2012年1月25日

株式会社イーケイジャパン

【重要なお知らせ】コード付高輝度 LED 不具合に関するお知らせおよびお詫び

1. 対象製品

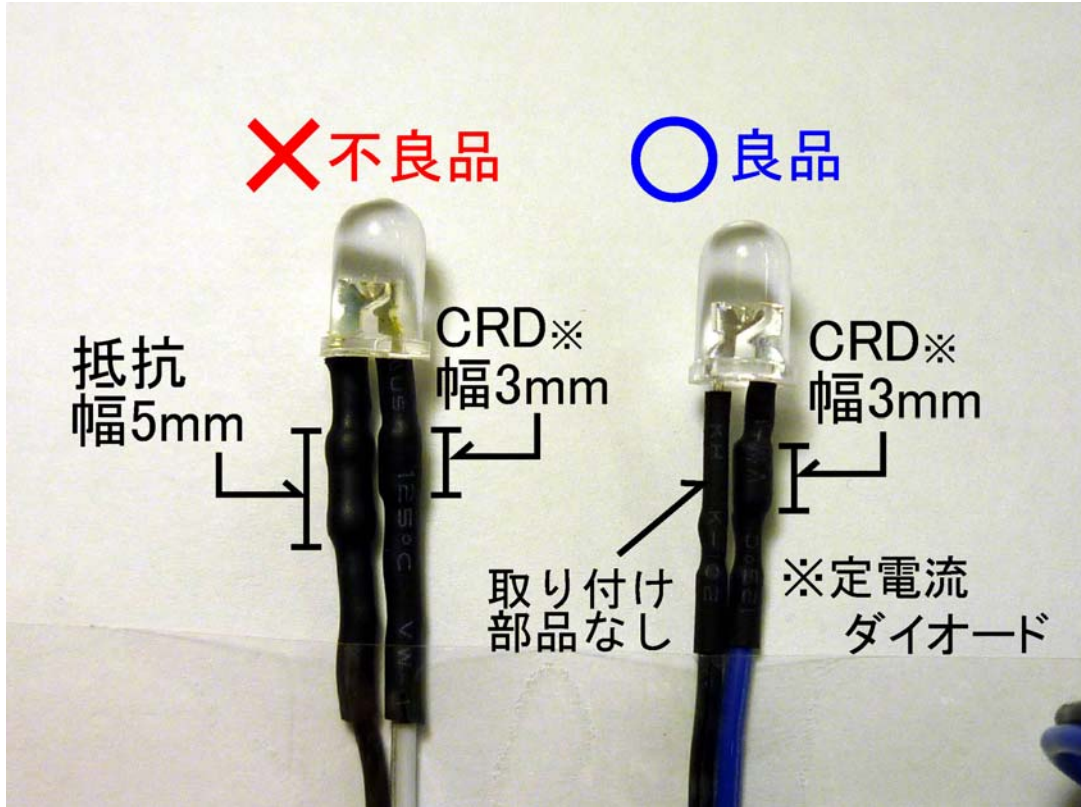
該当製品は、通常、電圧 4.5～24V に対応しておりますが、電圧 15V 以上で使用する場合に、LED が破損し点灯しなくなる可能性があります。 ※15V 以下でのご使用の場合は、そのままご利用いただけます。

商品名	型番	JAN
(39) コード付高輝度 LED (赤色・5mm)	LK-5RD-C50	4952682 105114
(42) コード付超高輝度 LED (白色・5mm)	LK-5WH-C50	4952682 105145
(44) コード付超高輝度 LED (電球色・5mm)	LK-5WM-C50	4952682 105169
(45) コード付高輝度 LED (赤色・3mm)	LK-3RD-C50	4952682 105176

4. 製品の確認方法

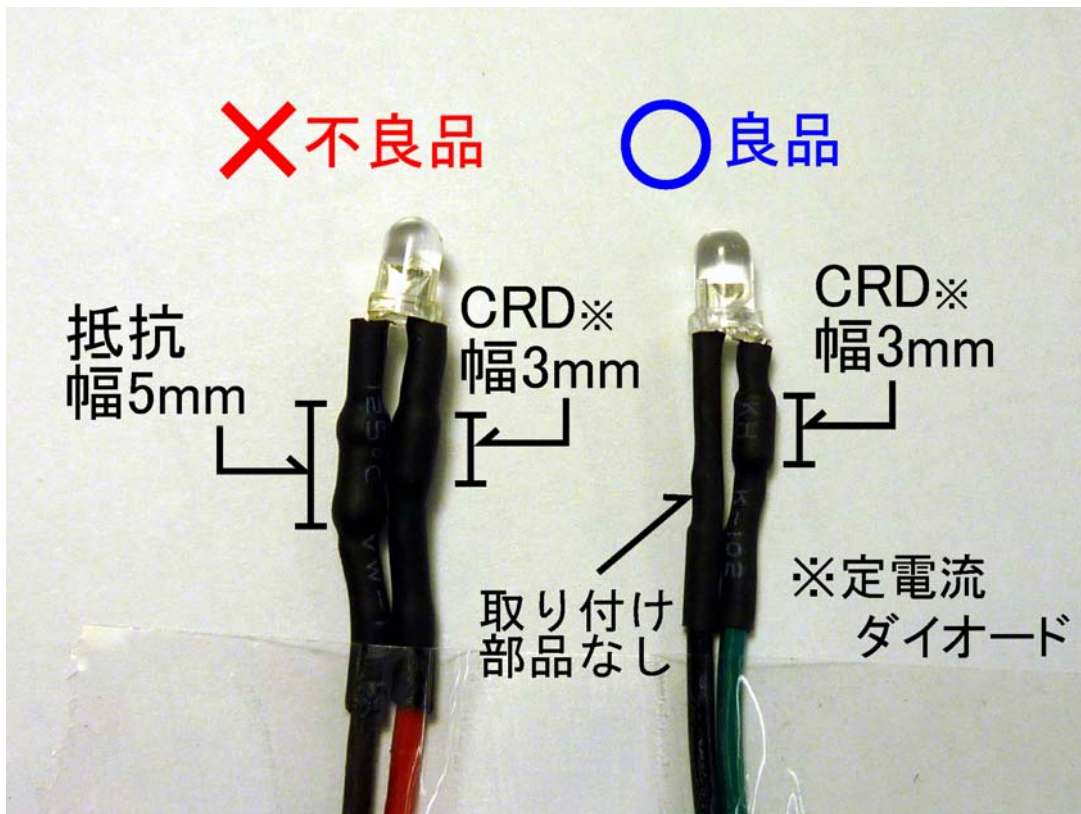
3. 不具合内容 定電流ダイオード(CRD)の取り付け方向間違い、および余分な抵抗の取り付け

不具合品は余分な部品が付いています。LED 下の取り付け部品の形状とサイズをご確認下さい。

・LK-5RD-C50、LK-5WH-C50、LK-5WM-C50 (φ 5mm)

・LK-3WH-C50 (φ 3mm)
